LOCOMOTIVE

Pointers

CLARO ENTRE LA CARA DEL SELLO Y EL RIM DEL ENGRANE EN MOTORES DE TRACCION D87

Fig.1 - Modificaciones a la tapa del rodamiento y el sello en motores de tracción D87

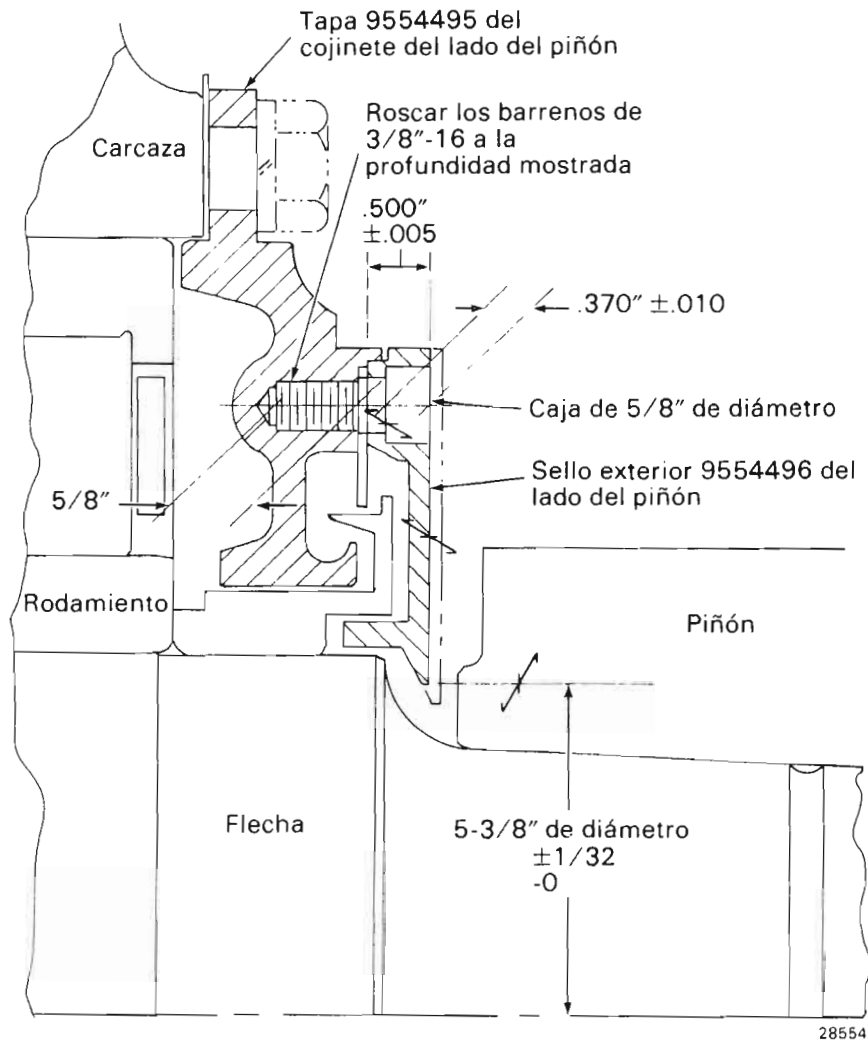
Cuando se utilizan engranes motrices de 5" de ancho de cara con motores de tracción D87 en locomotoras de modelos anteriores a la Serie 50, se debe proporcionar un claro adicional entre la cara del sello exterior del lado del piñón y el rim del engrane motriz. El desgaste de la brida del cojinete de suspensión del lado del piñón sumado a la tolerancia, podría ocasionar que el rim del engrane y la cara del sello hicieran contacto. Este problema no se presenta en las locomotoras de la Serie 50 porque los engranes tienen un ancho de cara de sólo 4-5/8".

Cuando se utilizan motores de tracción D87 en locomotoras que requieren engranes de 5" de ancho, EMD recomienda el siguiente cambio que puede efectuarse durante el reemplazo de las ruedas. Dado que durante esta operación se tienen que quitar las cajas de grasa, sólo se necesitará adicionalmente desmontar el piñón del motor de tracción.

El cambio recomendado involucra dos reemplazos:

1. Reemplazar la tapa 9329446 del rodamiento del motor de tracción del lado del piñón por la tapa 9554495.
2. Reemplazar el sello exterior 9329449 del extremo del piñón del motor de tracción por el sello 9554496.

Para convertir la tapa de diseño anterior 9329446 del rodamiento del lado del piñón a la 9554495 sin necesidad de desmontarla del motor de tracción, se deberá verificar lo siguiente:

1. Compruebe que todos y cada uno de los seis barrenos de 3/8"-16 estén roscados a una profundidad de 5/8" en la tapa. De no ser así, profundízense las rosas. Ver Fig. 1.
2. Estampe el nuevo número de parte 9554495 en la posición superior, aproximadamente en el radio de 6-1/2". Elimine el número de parte anterior.

Para convertir el sello exterior 9329449 del extremo del piñón al nuevo tipo 9554496, el sello deberá removerse y maquinarse como sigue:

1. Maquine la cara exterior del sello hasta que el arillo externo mida $.500" \pm 0.005"$ de ancho. Ver Fig. 1.
2. Maquine el diámetro interior a medir 5-3/8" $\pm 1/32"$. Ver Fig. 1.
3. Maquine seis cajas de 5/8" de diámetro para las cabezas de los tornillos en la cara externa a una profundidad de $.370" \pm .010"$. Ver Fig. 1.
4. Estampe el número 9554496 en la cara externa a 5" de radio y elimine el número de parte anterior.
